Bilag 7 Høring

Tilbage melding fra Nørrebro Lokaludvalg vedr. projektforslag for Sikker Skolevej i Mimersgade

Teknik- og Miljøforvaltningens svar til Nørrebro Lokaludvalg

Nørrebro Lokaludvalgs har den 22. november 2022 sendt et høringssvar til forvaltningen vedr. projektet "Foranalyse – sikker skolevej ved Mimersgade, Nørrebro".

Tegningsnr.:
Tegn.nr

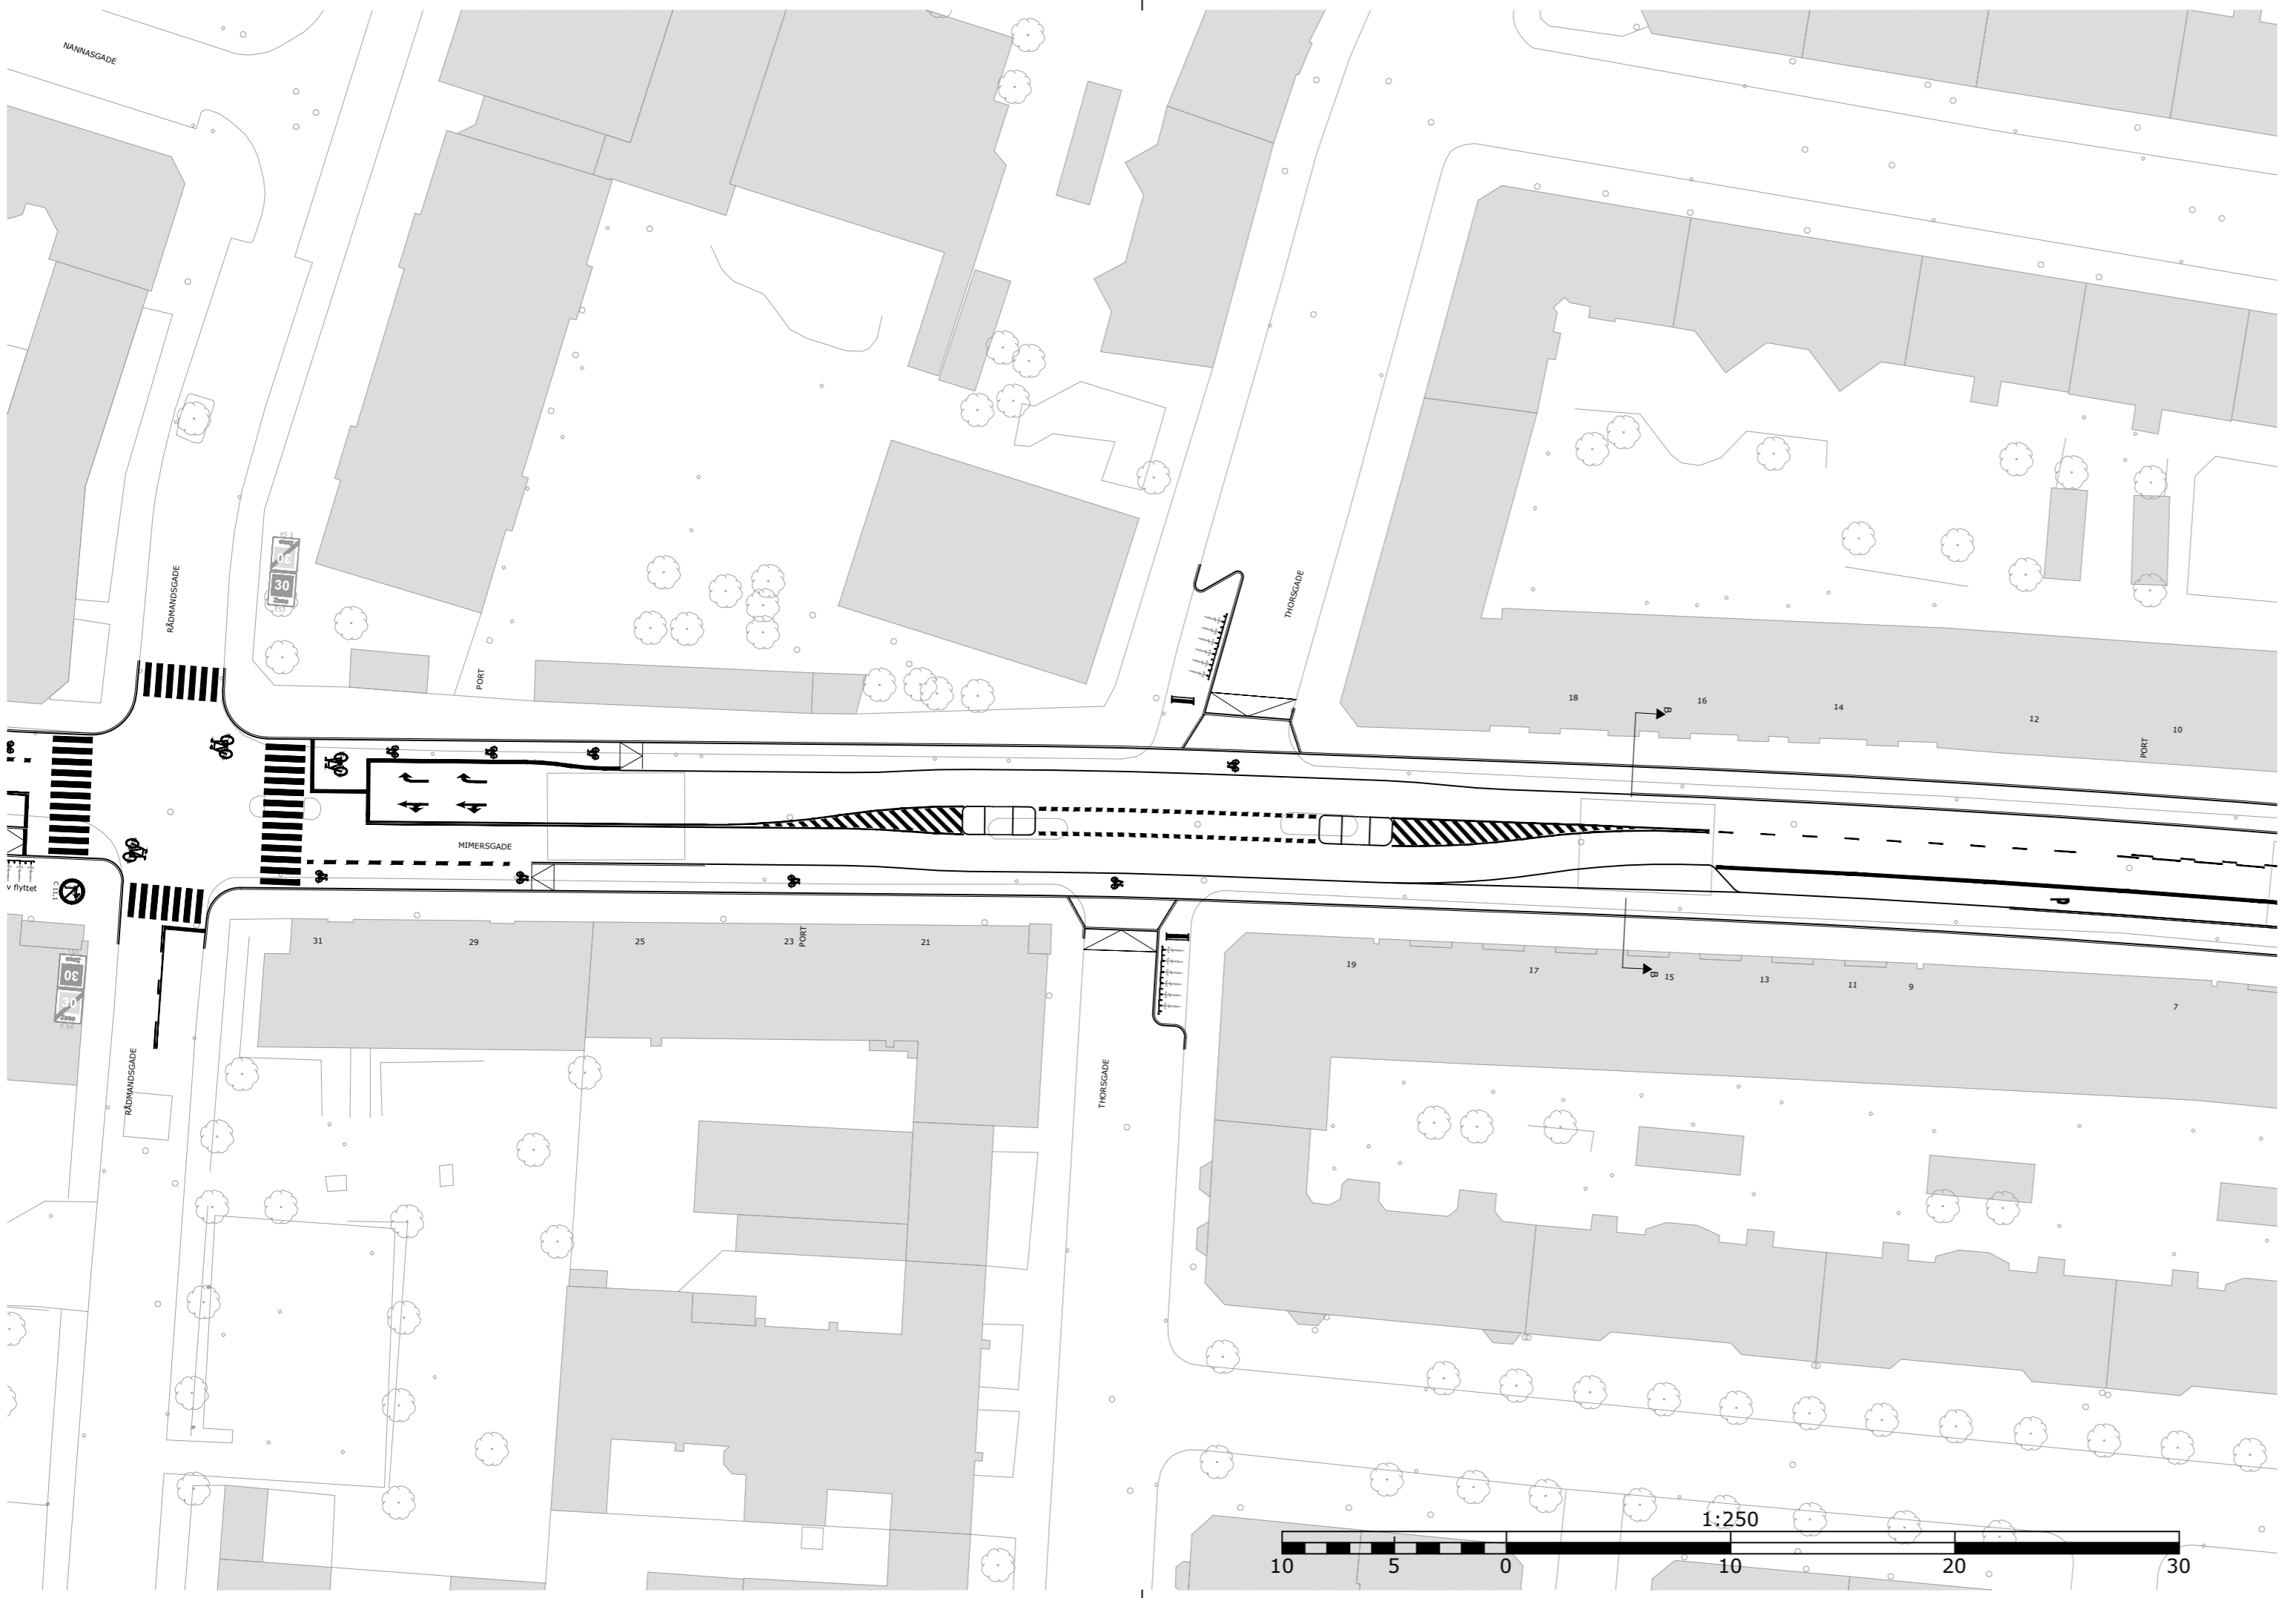
Krydset Ægirsgade; lokaludvalget ønsker optimalt at bevare lysreguleringen og fodgængerfelterne. Hvis ikke det er en mulighed at bevare lysreguleringen, skal det sikres, at der er en mulighed for at krydse gaden sikkert et sted på Mimersgade - mellem Rådmandsgade og overgangen ved cykelstien. Der bliver for langt et stræk, hvor man ikke kan komme over gaden, hvis lysreguleringen fjernes. Dette er også en stor bekymring fra skolebestyrelse og KKFO'en; Hvor og hvordan skolebørnene skal krydse Mimersgade?

4. et ønske om at signalreguleringen i krydset ved Ægirsgade bevares. Såfremt det ikke er muligt, bør det sikres, at der etableres tilstrækkelige krydsningsmuligheder på tværs af Mimersgade for børn.

Forvaltningen vurderer ikke at en nedlæggelse af signalanlægget i krydset ved Ægirsgade og Mimersgade vil forringe hverken trafiksikkerheden i krydset eller krydsningsmulighederne på tværs af Mimersgade. Der etableres hævede flader flere steder på strækningen, herunder en i krydset ved Ægirsgade.

Erfaringsmæssigt er hævede flader bedre til at muliggøre en sikker krydsning end krydsningspunkter. Forvaltningen har dog undersøgt muligheden for etablering af krydsningspunkter på Mimersgade, hvor der er fundet plads til etableringen af to krydsningspunkter i krydset ved Thorsgade, som fremgår af tegning vedlagt dette bilag. Forvaltningen vil inddrage Nørrebro Lokaludvalg og institutioner i næste fase for at afklare, hvorvidt denne løsning skal medtages i den videre projektering.
